Piano Operativo intercomunale

Studio Geologico di Supporto

POG-01 - Int - bis

Elaborati Integrativi a seguito di richiesta integrazioni:
Genio Civile Toscana Sud, prot. n. 7832 del 10.05.2022
Genio Civile Valdarno Inferiore, prot. n. 8243 del 17.05.2022

Figura 3 - Legenda della “Tav POG 08 INT - Carta della Pericolosità Sismica Locale” (b)

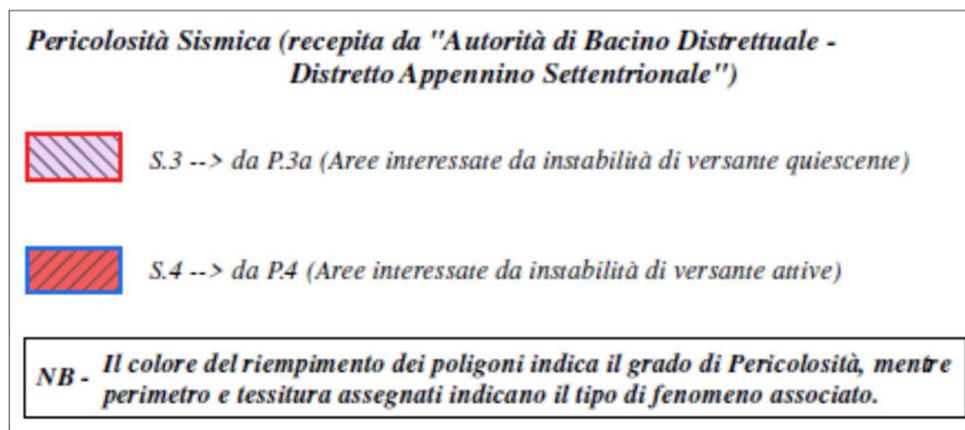
Osservazione: "Dovrà essere corretta la discrepanza fra i limiti dell'area a pericolosità sismica molto elevata individuata in corrispondenza dell'abitato di Montieri e quella a pericolosità geologica molto elevata individuata nello stesso centro abitato;"

Per quanto riguarda la *Pericolosità Sismica Locale* del comune di Montieri, sia nella tavola che riguarda le UTOE ("TAV POG 08_C_INT_bis_PericolositàSismica_UTOE-MO", con il territorio urbanizzato di Montieri, Boccheggiano, Gerfalco e Travale), che in quella degli interventi nel territorio aperto ("TAV POG 08_D_INT_PericolositàSismica_InterventiTerritorioAperto_MO"), sono state recepite le indicazioni circa le discrepanze fra "pericolosità sismica elevata-molto elevata" e la "pericolosità geologica elevata-molto elevata", come richiesto dal Genio Civile Toscana Sud.

Contestualmente alla classificazione di pericolosità prevista dal D.P.G.R. 5/R/2020, punto C.3, nelle tavole sono stati inseriti anche i perimetri recepiti dalla cartografia pubblicata da “Distretto Appennino Settentrionale PAI Frane” (fig. 3 - Legenda della “Tav POG 08 INT - Carta della Pericolosità Sismica Locale” - b), inserendo in S.3 le aree interessate da instabilità di versante quiescente (P.3a) ed in S.4 le aree interessate da instabilità di versante attive (P.4).

Come specificato nella legenda della “Tav POG 08 INT - Carta della Pericolosità Sismica Locale”, e riproposto nelle fig. 2 e 3, il colore di riempimento dei poligoni indica il grado di Pericolosità, mentre perimetro e tessitura assegnati indicano il tipo di fenomeno associato.

Figura 7 - Legenda della “Tav POG 08 INT - Carta della Pericolosità Sismica Locale” (b)

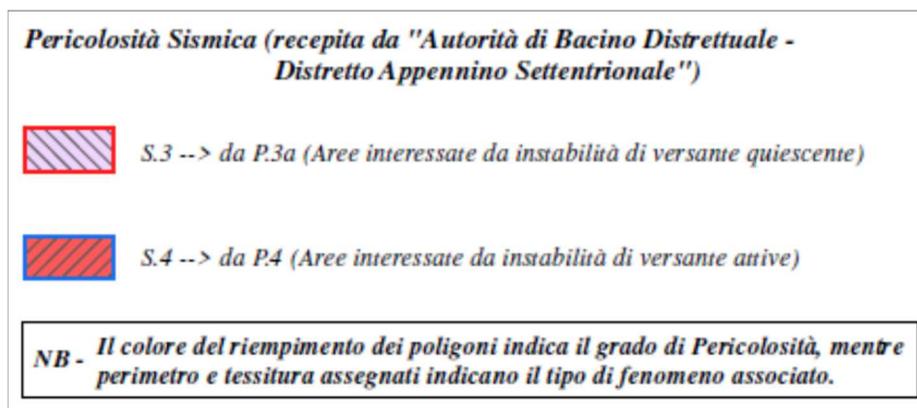
Osservazione: “Si rilevano delle incoerenze in alcune aree del capoluogo tra le classi di pericolosità geologica G3 e G4 assegnata (“Carta delle Aree ed elementi esposti a fenomeni geologici”) e le corrispondenti pericolosità sismiche S2 e S1. Si rende necessario pertanto rivalutare l’attribuzione di tali classi di pericolosità sismica locale in accordo alle suddette classi di pericolosità geologica.”

Per quanto riguarda la *Pericolosità Sismica Locale* del comune di Monterotondo Marittimo, sia nella tavola che riguarda le UTOE (“TAV POG 08_A_INT_PericolositàSismica_UTOE-MO”, con il territorio urbanizzato di Monterotondo Marittimo e Frassine), che in quella degli interventi nel territorio aperto (“TAV POG 08_B_INT_PericolositàSismica_InterventiTerritorioAperto_MM”), sono state corrette le discrepanze fra “pericolosità sismica elevata-molto elevata” e la “pericolosità geologica elevata-molto elevata”.

Settentrionale PAI Frane” (fig. 7 - Legenda della “Tav POG 08 INT - Carta della Pericolosità Sismica Locale” - b), inserendo in S.3 le aree interessate da instabilità di versante quiescente (P.3a) ed in S.4 le aree interessate da instabilità di versante attive (P.4).

Come specificato nella legenda della “Tav POG 08 INT - Carta della Pericolosità Sismica Locale”, e riproposto nelle fig. 6 e 7, il colore di riempimento dei poligoni indica il grado di Pericolosità, mentre perimetro e tessitura assegnati indicano il tipo di fenomeno associato.

Appendice 1 - "Rapporto Interno n. 1, evento alluvionale del fosso Nebbiaio del 25/09/2020 - Prot. n. 0004231 del 30/09/2020, Comune di Montieri (GR)"; Responsabile di Area - Dr. Geol. Simone Lisi

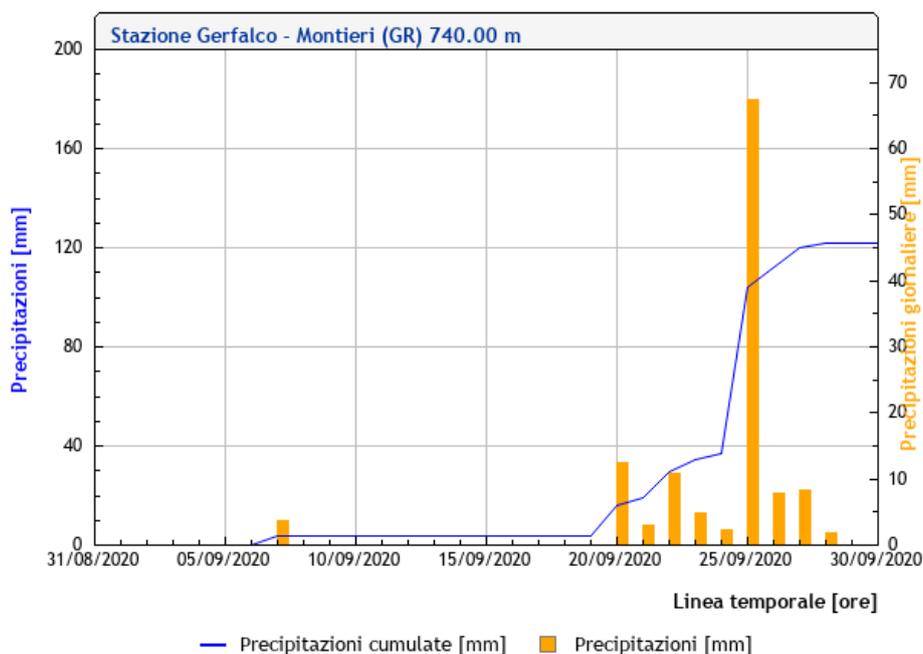
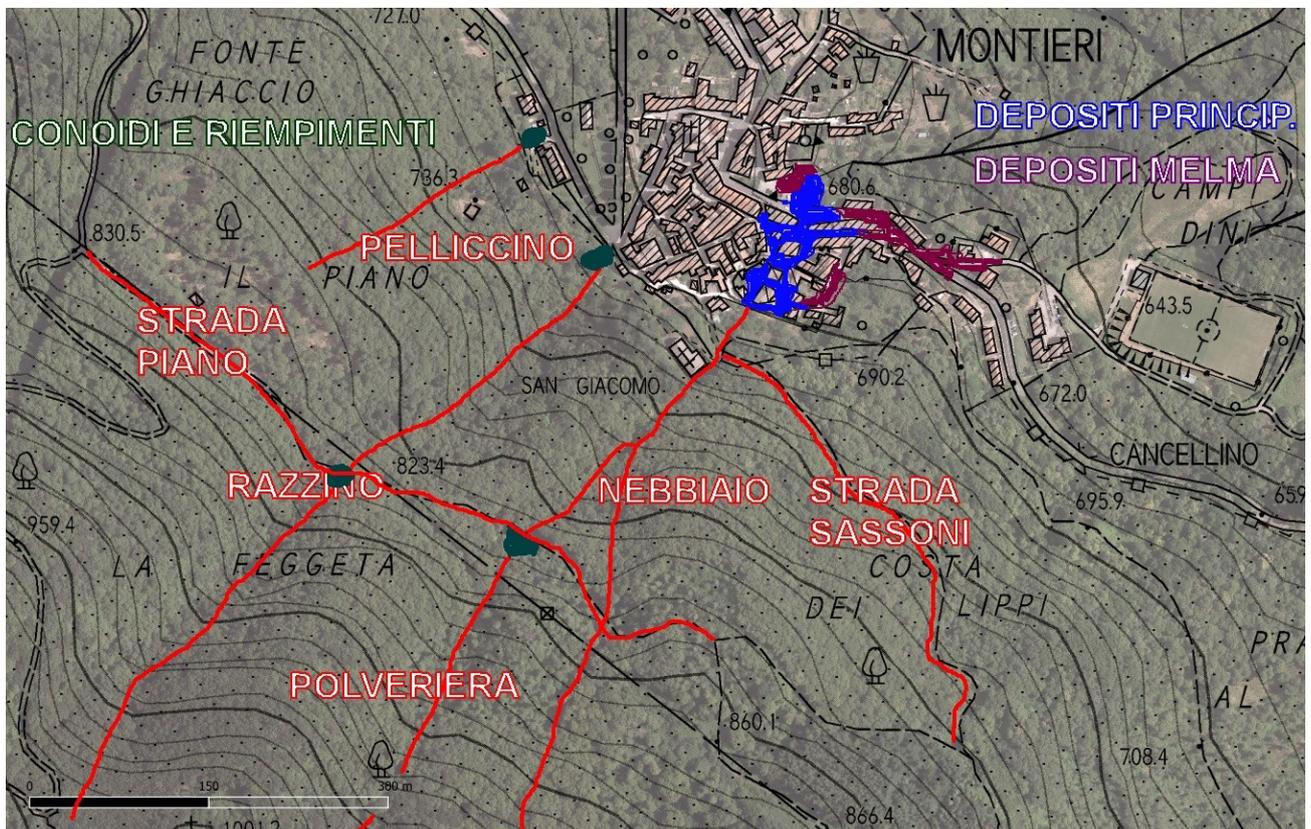
Osservazione: “Dovranno essere perimetrate a “pericolosità geologica molto elevata” le colate rapide di detrito (vd. Punto C1 Del. G.R.T. n. 31 del 20/01/2020) che si sono verificate a seguito dell’evento meteorologico intenso occorso in data 24/09/2020, che ha interessato il centro abitato di Montieri;”

Sulla base delle osservazioni soprariportate, le colate rapide di detrito verificatesi nella notte tra il 24 ed il 25 Settembre 2020 nel centro abitato di Montieri sono state perimetrate e riportate nella “TAV POG 02_C_INT_AreeEsposteFenomeniGeologici_UTOE-MO”; tale perimetrazione è stata effettuata sulla base del “Rapporto Interno n. 1, evento alluvionale del fosso Nebbiaio del 25/09/2020 - Prot. n. 0004231 del 30/09/2020, Comune di Montieri (GR)” a firma del “Responsabile di Area - Dr. Geol. Simone Lisi”, di cui si allega copia in appendice.
